TECHNICAL BULLETIN 014

24/04/2006

MOTORI A BENZINA 1.6 FIAT / TRASMISSIONE SINCRONA / INFORMAZIONI SUL TENDITORE

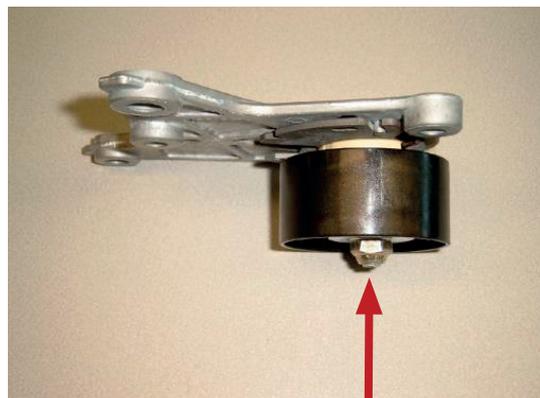
Le figure 4 e 5 mostrano l'ultima versione del tenditore fissato sulla piastra.

Normalmente questa piastra (C) è montata sul blocco motore e non deve essere rimossa.

Per bloccare il tenditore, posizionare il foro oblunco aperto della piastrina del rullo tendicinghia sul perno della piastra su cui è fissato il rullo (Fig. 6).

Una volta sostituiti la cinghia e il tenditore (secondo le istruzioni più dettagliate incluse nel kit), far compiere 2 giri al motore in senso orario, dopodiché il cursore (D) deve essere allineato a metà della "V" della piastrina del tenditore (E). A questo punto le due tacche nere (F) saranno anch'esse allineate. Solo allora il tenditore è correttamente installato.

FIG. 8

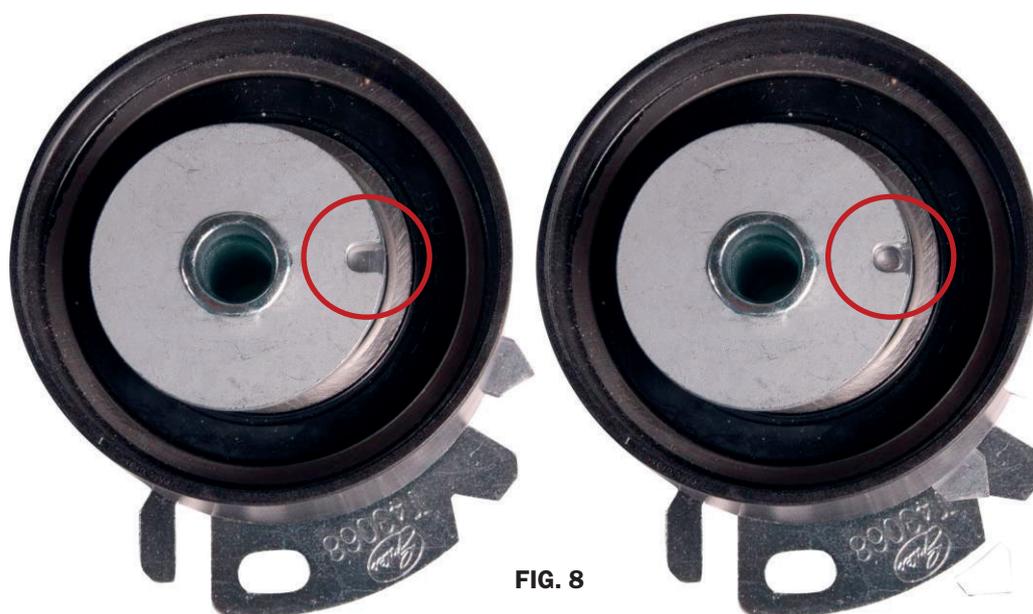
Nei kit è disponibile il tenditore (Fig. 8) sul quale abbiamo modificato le tacche nere per il nuovo sistema di posizionamento. L'indicatore della posizione corretta è in rilievo.
